電源開発株式会社  
大間原子力発電所

岩石・岩盤物性に関する  
個別検討事項について

平成16年8月  
原子力発電安全審査課

図-2.1 地質水平断面図 (T.P. -14m)

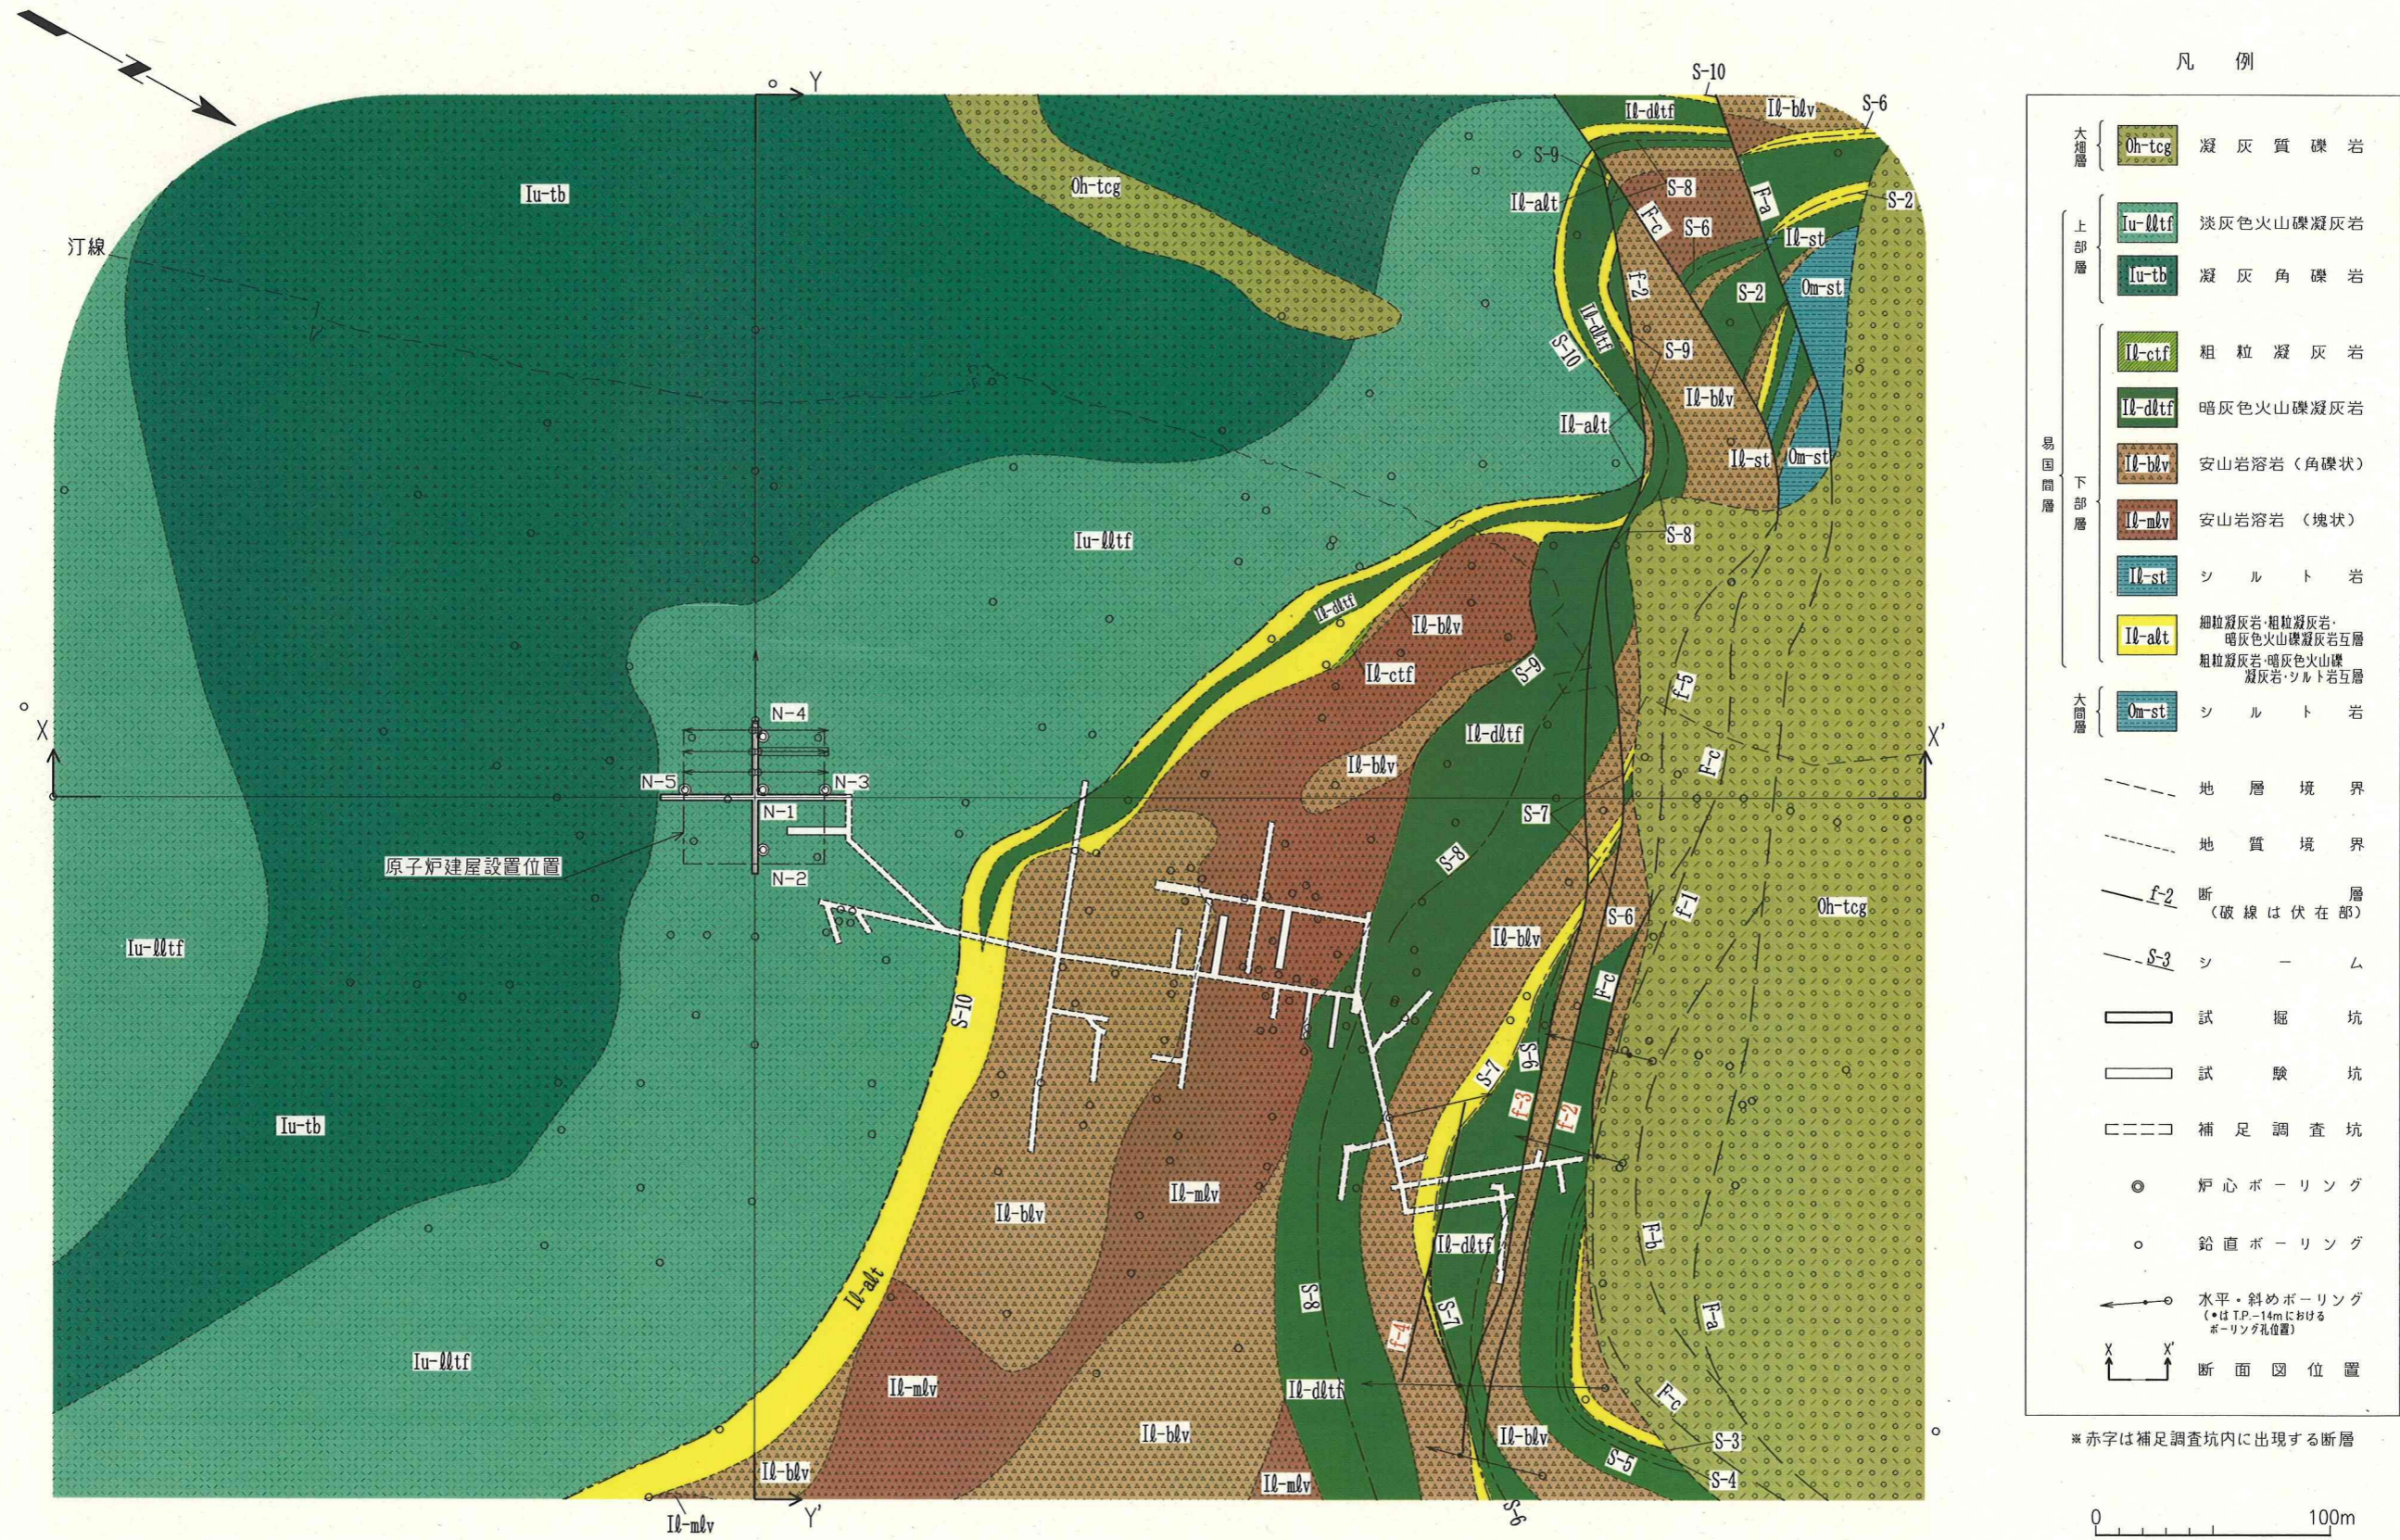
原子炉施設設置位置付近に認められる断層のうち、補足調査坑に出現する断層は、図-2.1の地質水平断面図に示すように「その他の断層」であるf-2断層、f-3断層及びf-4断層のみであるとしている。これらの断層は、易国間層中に認められる断層である。

補足調査坑ではf-2断層は、断層の破碎幅は最大約20cmあるものの、粘土状の部分は厚さが最大3cm程度で、連続性が乏しく、また、f-4断層も粘土状の部分の厚さは1cm未満であり、いずれも適切な不攪乱試料の採取は困難であるとしている。

これに対してf-3断層は、断層の破碎幅が20cm程度あり、粘土状の部分の厚さも3cm以上あり、連続するとしている。

図-2.2 断層の変位量と最大破砕幅

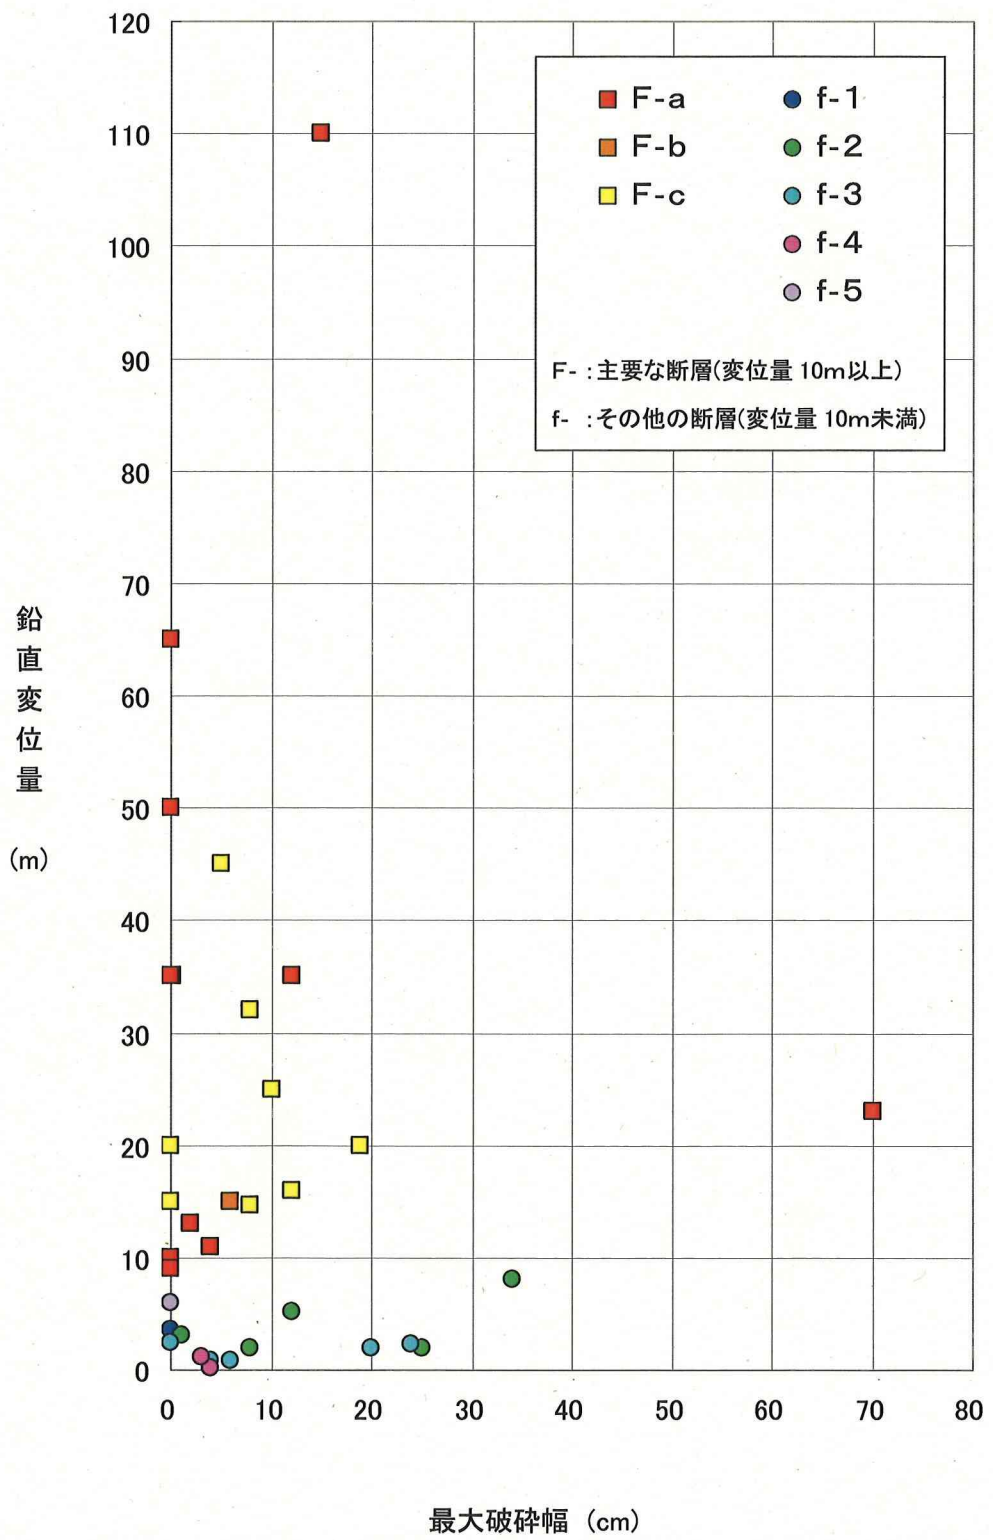
ボーリング調査及び試掘坑調査により得られた、断層の変位量と最大破碎幅の関係を図-2.2に示す。図-2.2から、「その他の断層」のf-3断層の平均的な破碎幅は概ね「主要な断層」のそれより大きいかまたは同等であるとしている。これより、破碎幅の観点で見ると「主要な断層」と「その他の断層」とは「その他の断層」で評価する方が、保守的であるとしている。

図-2.3 断層の破碎性状の区分と代表例

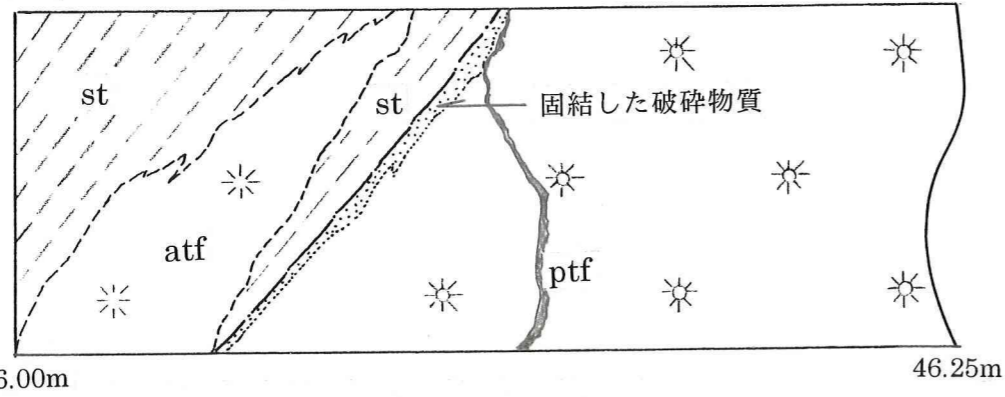
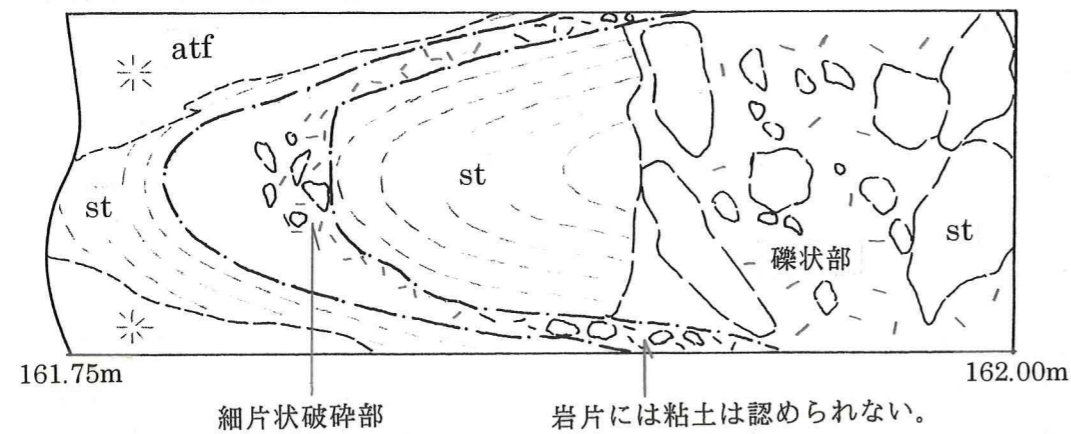
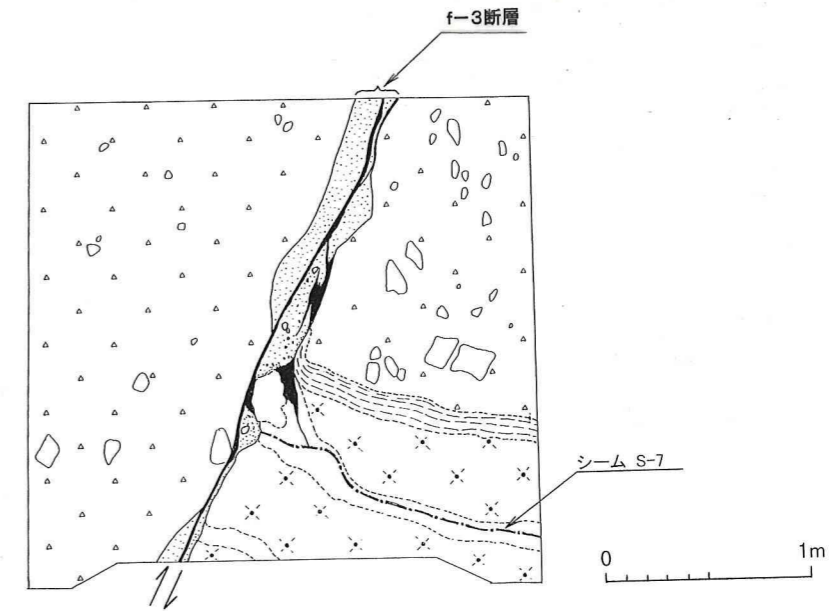
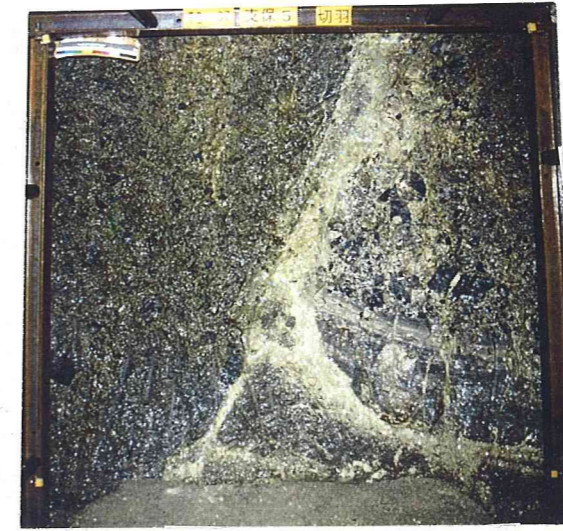
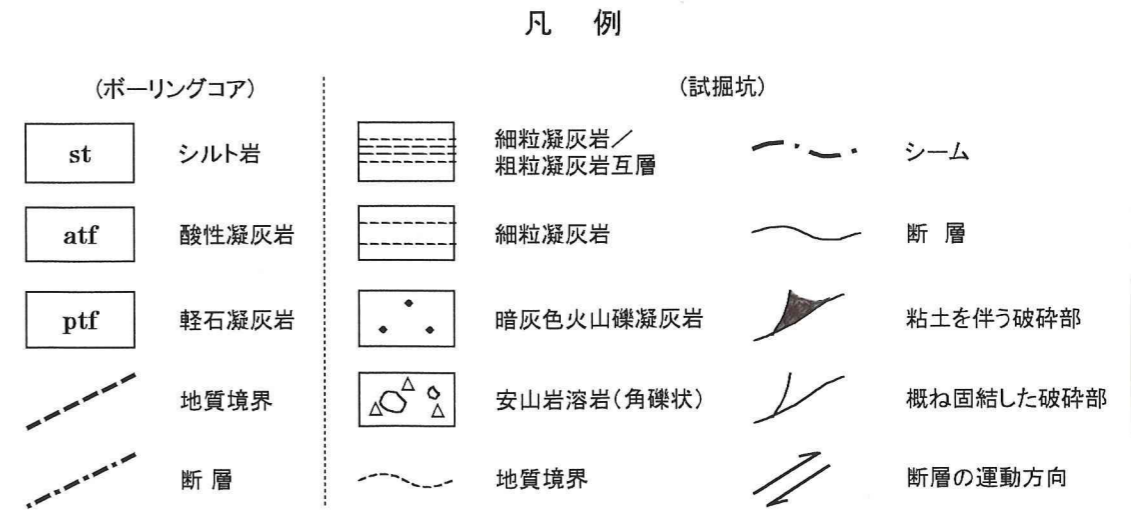
断層の破碎部については、図-2.3に示すように、その状態から3つの破碎性状、①「明瞭な破碎物質を伴わない」、②「砂～礫状の破碎物質を伴うが、粘土はほとんど認められない」及び③「粘土状の破碎物質を伴う」に分類し、整理している。

図-2.4 断層の破砕性状の頻度分布

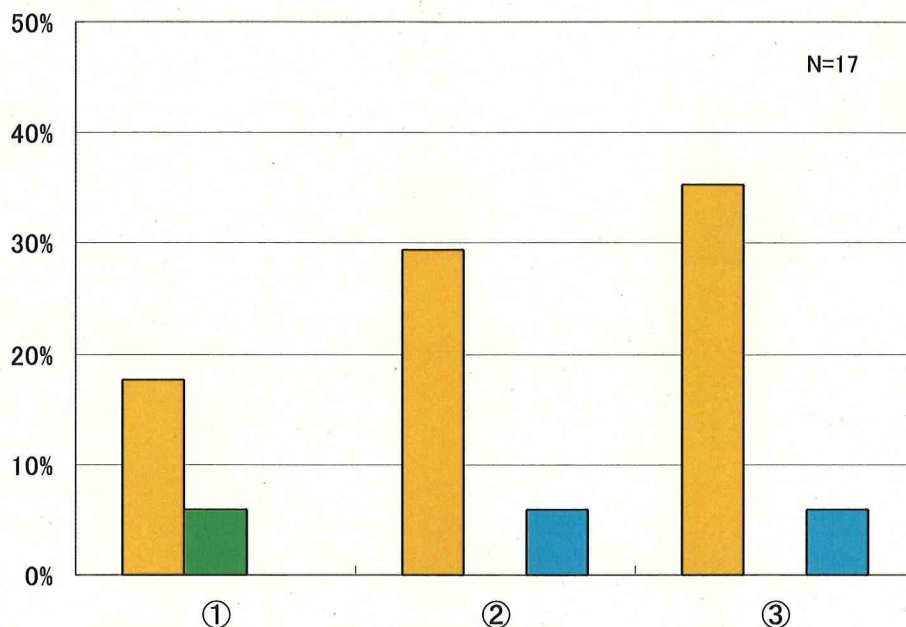
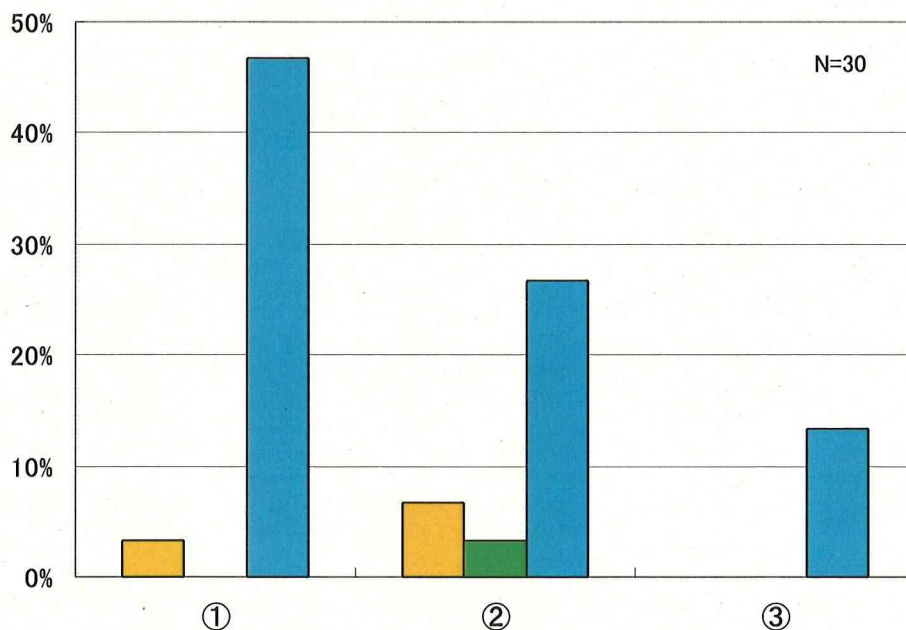
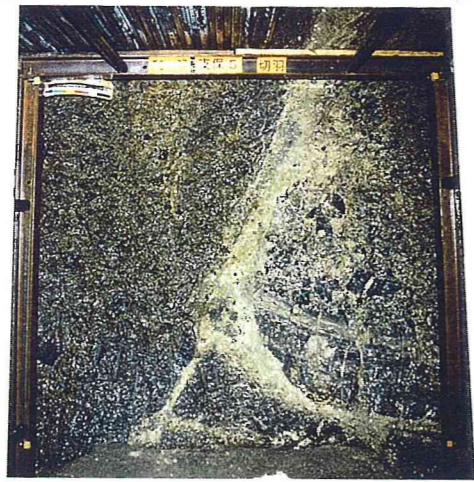
これらの破碎性状の出現頻度分布を図-2.4に、また断層の破碎性状の地層による相違の説明図を図-2.5に示す。これらの図から、「主要な断層」は大間層中に分布するものが多く、粘土状の断層内物質を伴うことが少ないとしている。これに対して、「その他の断層」は、易国間層中に分布するものが多く、断層破碎部は粘土状の断層内物質を伴うことが多いとしている。

図-3.1 静的単純せん断試験結果図

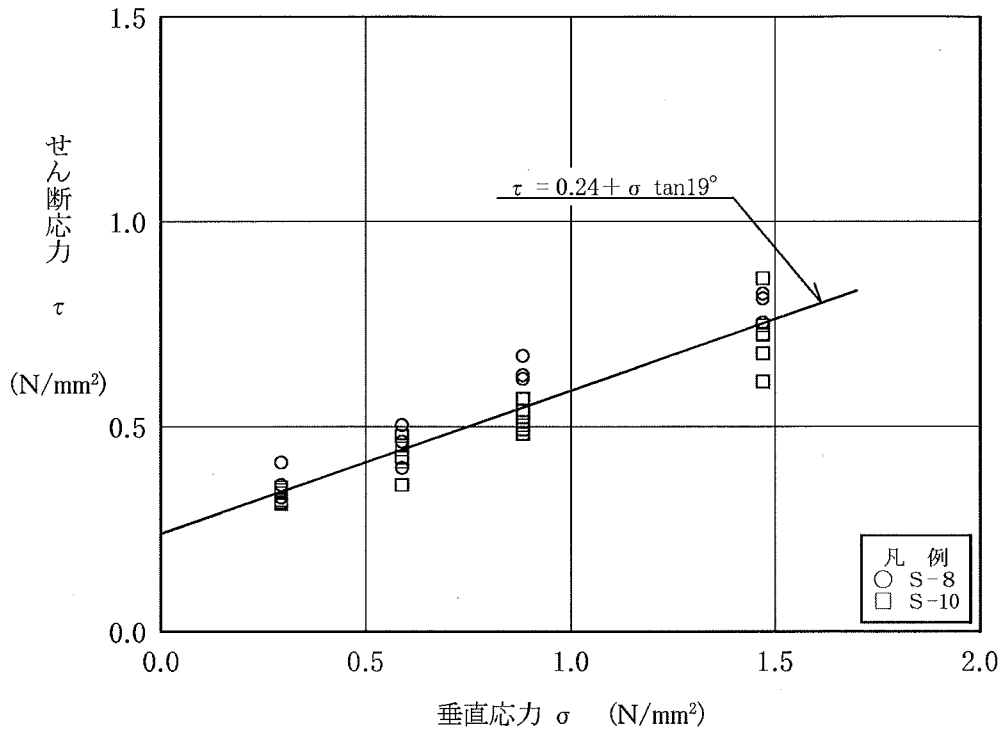
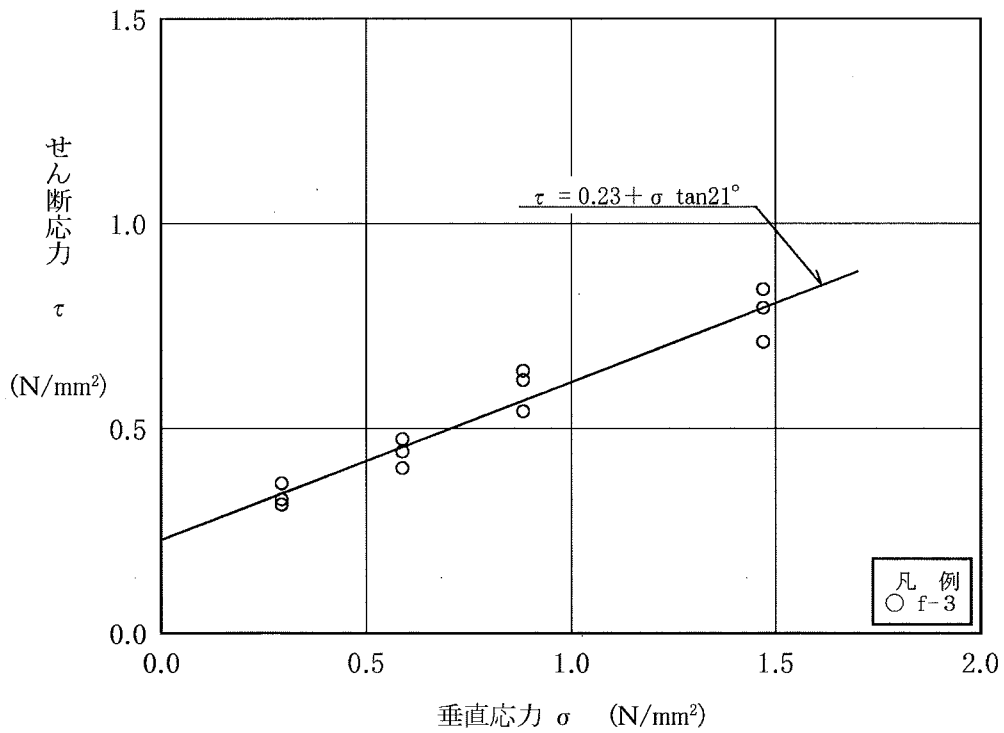
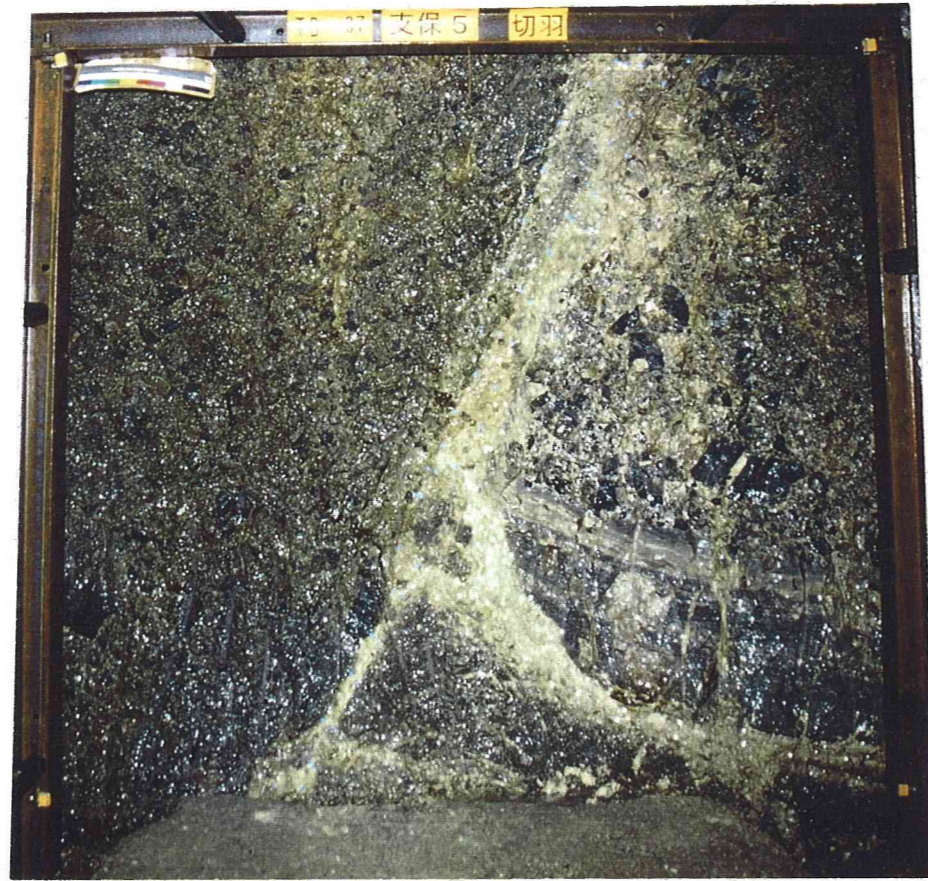
断層内物質は見た目には、明らかに締まっただけで、強度が大きいように思えるが、強度試験結果はシームとほぼ同じとなっているので、この点について説明する。

断層内物質とシームの静的単純せん断試験結果を図-3.1 に、断層内物質の試料採取箇所付近のスケッチを図-3.2 に示す。また、易国間層中における粘土状の断層内物質の X 線分析結果をシームの結果と合わせて表-3.1 に示す。

断層内物質の試料採取箇所は、図-3.2 に示すようにシームを挟む細粒凝灰岩が断層内に引きずり込まれている部分に相当する。また、X 線分析結果から f-3 断層の粘土状の断層内物質とシームとは、ほぼ同じ鉱物から構成されていることから、断層内物質とシームの強度特性はほぼ同程度の結果になったものとしている。

以上のことから、断層内物質の物性値の妥当性、及び断層内物質とシームの強度の比較については、妥当なものと判断した。
